Hvidbog

Samlede bemærkninger til Lokalplan 390

Dato 1. marts 2023

Sags-ID: 22/1873

Rettelser til ny streetfacilitet

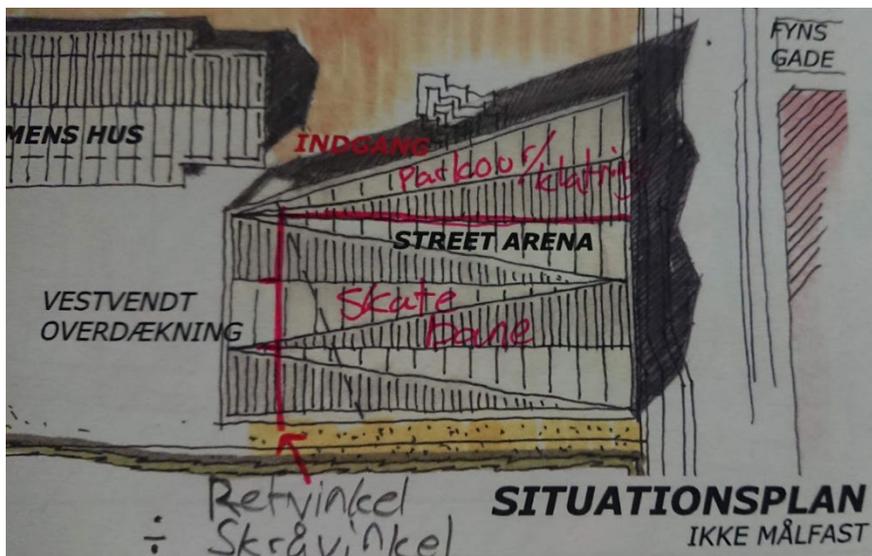
Vi mener at det vil være en dårlig ide med store vinduespartier, da det hurtigt kan blive dyrt i reparationer, og det vil blive et drivhus om sommeren. I stedet for, kunne man gøre som i De Orange Haller, med høje smalle vinduer.

Facaden i træ, flot at se på, ikke så praktisk da der nemt kan laves skader på træ og bruges penge på reparationer. Alle bygninger omkring er bygget i røde mursten, og træ ville stikke ud som en øm tommelfinger.

Vest vendt væg med overdækning, laves retvinklet i stedet for skråvinklet, da dette vil "ødelægge" flowet i hallen og udearealet. (Se billedet) Ved at gøre dette stykke retvinklet, er det meget nemmere at designe og lave et skateareal som kan blive udnyttet totalt. Vest vendt væg må meget gerne tiltænkes til kulturelt kunst, såsom graffiti.
